## PROPUESTA DE DICTAMEN TÉCNICO

### SOLICITUD DE APROBACIÓN DE LA PROPUESTA DE CAMBIO PME-2-20/001 A LAS ESPECIFICACIONES TÉCNICAS DE FUNCIONAMIENTO RELATIVA A LAS VÁLVULAS DE AISLAMIENTO DE LA CONTENCIÓN DE LA UNIDAD II DE LA CN ALMARAZ

Solicitud de aprobación de la propuesta de cambio PME-2-20/001 “Válvulas de aislamiento de contención” a las Especificaciones Técnicas de Funcionamiento (ETF) de la unidad II de la central nuclear Almaraz.

Fig.1. Modificaciones a la penetración M-2-74 fuera de contención.

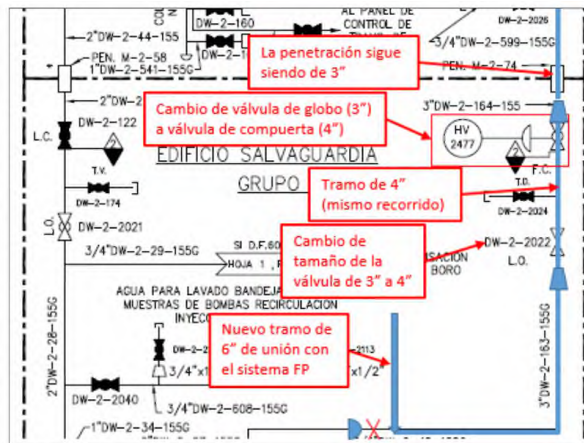
Debido a los requisitos de caudal y presiones del sistema, no es posible mantener esta línea (actualmente de 3", incluyendo la propia penetración de contención), por lo que se sustituirá por una línea de 4". Esto incluye la sustitución de la válvula no clase nuclear DW-2-2022 por una de 4", la sustitución de la válvula de globo clase nuclear 2 de aislamiento de contención por una válvula de compuerta de 4" (que pasará a denominarse FP-2-HV-2477) y la instalación aguas abajo de un reductor de caudal de 4" a 3" de forma que la penetración no se ve alterada. Esto puede verse con claridad en la Figura 1.

En resumen, y a efectos del sistema de aislamiento de contención, los cambios realizados son los siguientes: sustitución de la válvula aislamiento HV-2477 actualmente de globo de diámetro de 3" por una de compuerta de 4"; instalación aguas abajo de un reductor de caudal de 4" a 3"; y el cambio de TAG del resto de válvulas por pertenecer al sistema FP.

Fig.2. Modificaciones a la penetración M-2-74 dentro de contención.

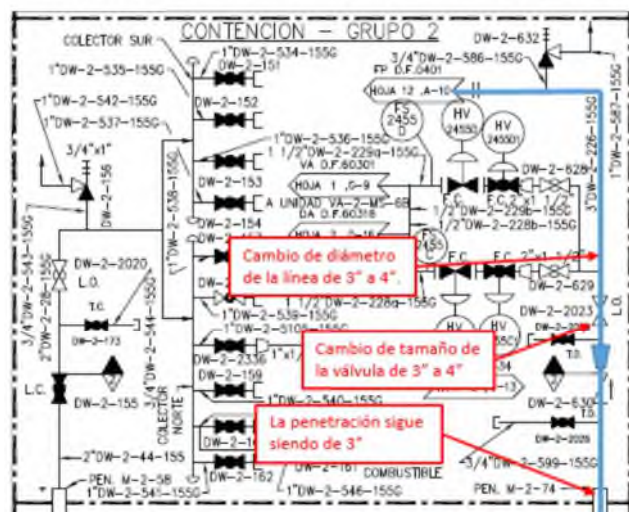
Dentro de contención, la línea se mantiene de 3" hasta aguas abajo de la válvula de retención de clase nuclear 2 de aislamiento de contención DW-2-630, que pasa a denominarse FP - 2104, tras la que se instalará un reductor que permite pasar de 3" a 4" únicamente por temas hidráulicos asociados al sistema de PCI, que no afectan al aislamiento de la contención. Esto puede verse con claridad en la Figura 2.

Figura 3. Disposición de los picajes de prueba de la penetración.

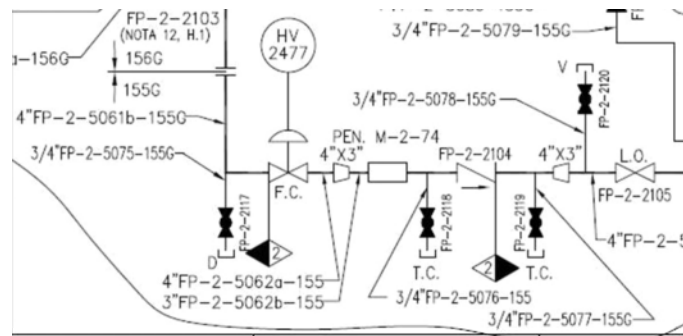
2025, se mantienen sin cambios, pasando a denominarse FP-2-2118 y FP-2-2119 respectivamente. En cuanto a la válvula DW-2-2024 situada fuera de contención aguas arriba de la válvula de aislamiento, se conserva únicamente la válvula y se reinstala en una nueva línea de 3/4" con una posición parecida a la actual, pasando a renombrarse como FP-2-2117. Todo ello puede verse en la Figura 3.

El criterio 54.2 exige al titular la verificación periódica de las fugas de las válvulas de aislamiento de contención. De acuerdo con la información adicional presentado por el titular (ATA-CSN-016092), la penetración dispondrá de tres picajes de prueba de fugas (véase Figura 3) de 3/8". Dos de ellos, los interiores a contención, son los mismos ya existentes y que no sufren alteración alguna salvo cambio de TAG. El picaje exterior a contención, aguas arriba de la válvula de aislamiento, se trata de una reutilización de la válvula existente, que se instala en la nueva tubería de 4" con el correspondiente cambio de TAG. De esta forma, se considera que se reproduce la configuración anterior a la modificación, cumpliendo, así el criterio.
